給湯用コアコートバルブの仕様変更について

さて、このたび弊社では、給湯用コアコートバルブ〈鉛フリー〉のモデルチェンジを実施することとなりましたのでお知らせ致します。

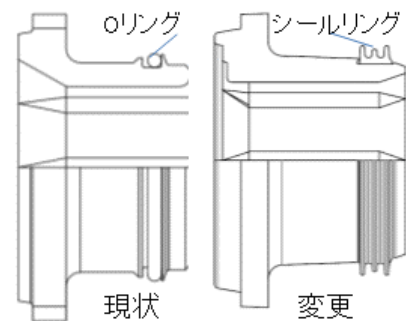
- コアをポリブデン（クリーム色）から変性PPE（茶色）に変更
- Oリングからシールリング構造に変更
- プレートまたはハンドル表示を「鉛レス」から「鉛フリー」に変更
※面間・高さなどの寸法に変更はございません

- 製品記号の末尾に（N）追加します
例：現行 5BGNH3/4 ⇒ 新型 5BGNH（N）3/4
- 外箱の製品記号が印刷されている面に（N）スタンプを捺印します。
